Ministero della Transizione Ecologica

Commissione Tecnica PNRR-PNIEC

Parere n. 47 del 30/08/2022

Progetto	<p><i>Istruttoria Valutazione Impatto Ambientale</i></p> <p>PROGETTO PER LA REALIZZAZIONE DI UN IMPIANTO AGRO-FOTOVOLTAICO DENOMINATO “GREEN AND BLUE TUILI” DELLA POTENZA DI 15,190 MW IN LOCALITÀ "GURANU" NEL COMUNE DI TUILI</p> <p>ID_VIP: 7838</p>
Proponente	<p>SF Ele S.r.l.</p>

Figura 3 – Recinzioni e fascia arborea perimetrale

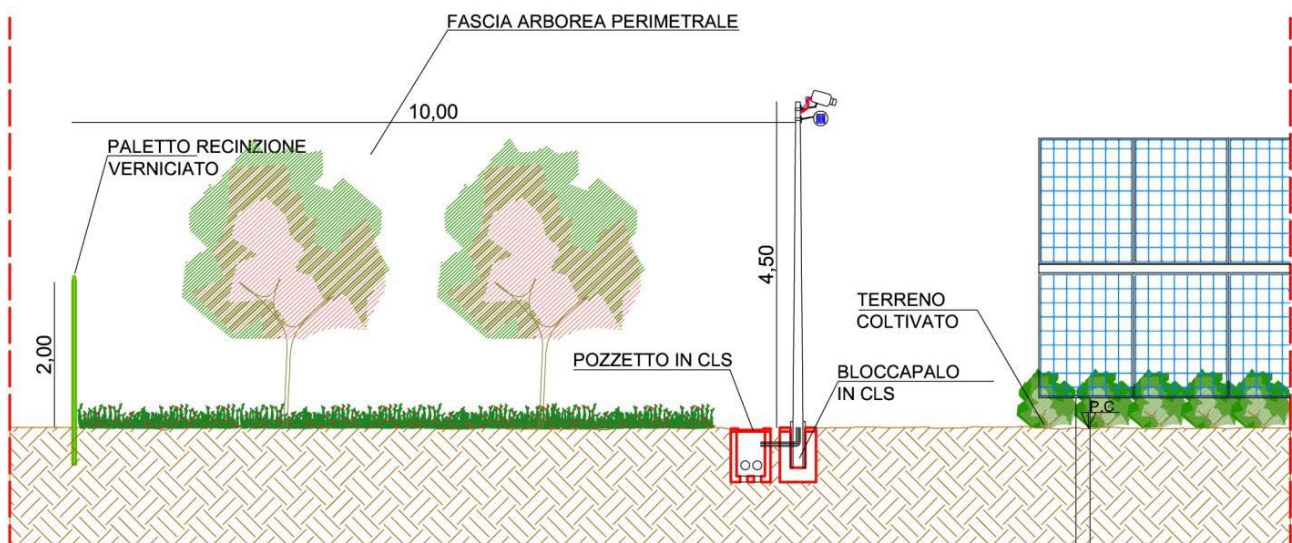
A tal proposito, la Commissione rileva che la previsione di varchi nella rete che circonda l'impianto è una misura che favorisce il passaggio della fauna selvatica con un benefico effetto di corridoio ecologico, ma che essa vada aumentata di circa 10 cm rispetto a quanto previsto dal Proponente.

La Commissione ritiene che la piantagione lungo il perimetro dell'impianto di una siepe informale con specie arbustive appartenenti alla serie della vegetazione locale, aggiungerebbe valenza ecologica consentendo il ricovero della fauna selvatica oltre l'istaurarsi di una vegetazione tipica delle "siepi campestri".

Pertanto, si prescrive di prevedere la realizzazione di una siepe mista nella fascia perimetrale attualmente interessata dal mandorleto eventualmente in sostituzione di una delle due file di alberi previste (Condizione n.5)

Figura 6 - Interferenze

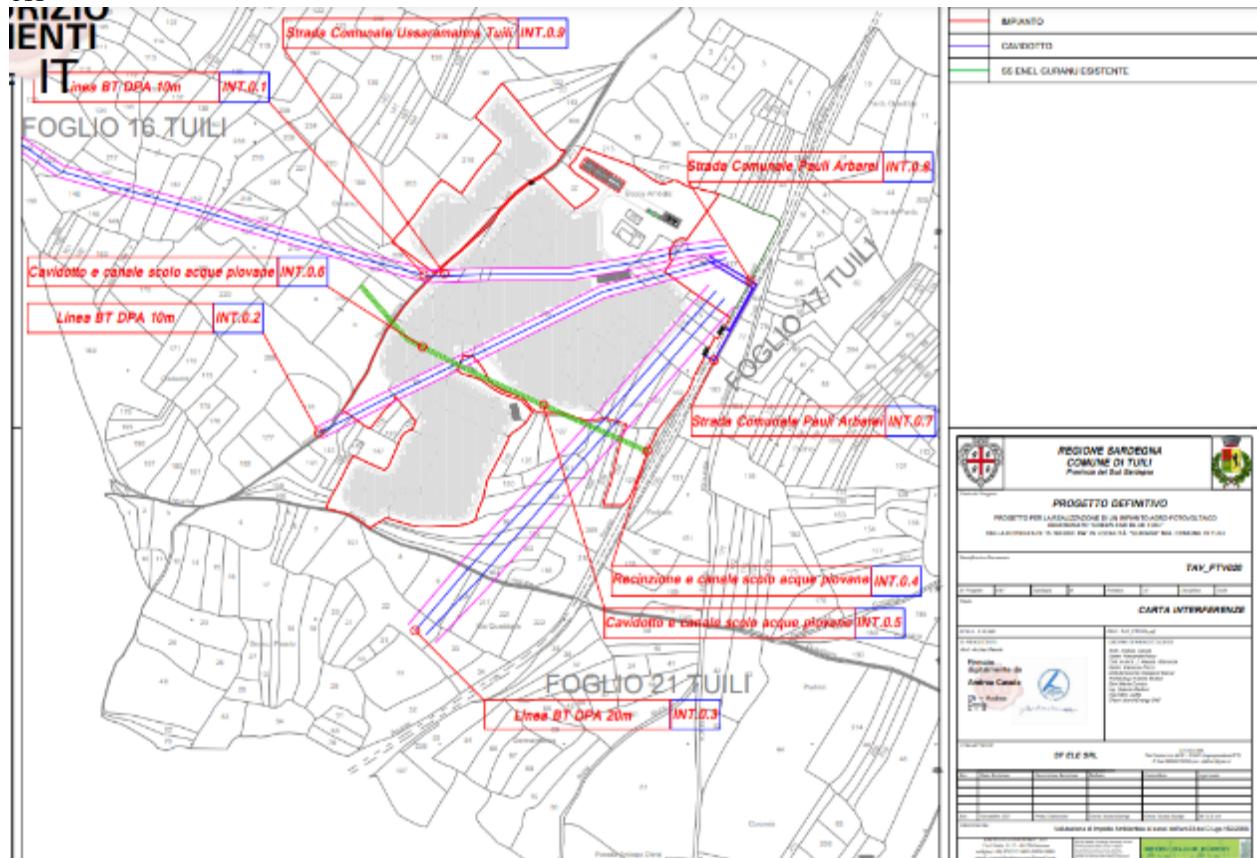
Il Proponente² ha riportato l'esistenza di alcune interferenze dei cavidotti con strade comunali e con un canale di scolo di acque piovane, tutte ritenute risolvibili mediante accorgimenti progettuali.

A questo proposito l'Assessorato della Difesa dell'Ambiente della Regione Sardegna, con osservazione del 26.6.22 (nota m_amte.MiTE.REGISTRO UFFICIALE.INGRESSO.0079945.27-06-2022) segnala l'interferenza con ulteriori elementi idrici rappresentati nella cartografia dell'Istituto Geografico Militare, Carta topografica serie 25 e richiama il Proponente a rispettare le fasce di prima salvaguardia in applicazione dell'art. 30 ter delle vigenti NTA del PAI. Nella stessa osserva che le opere di adeguamento dell'esistente canale delle acque meteoriche non sono ammissibili ai sensi degli art. 27 e 27 bis NTA del PAI.

La Commissione, visti rilievi effettuati dall'Assessorato della Difesa dell'Ambiente della Regione Sardegna (osservazione del 26.6.22 m. amte.MiTE.REGISTRO UFFICIALE.INGRESSO.0079945.27-06-2022) rileva la necessità di tenerne conto in fase di redazione del progetto definitivo, secondo la Condizione Ambientale n. 13.
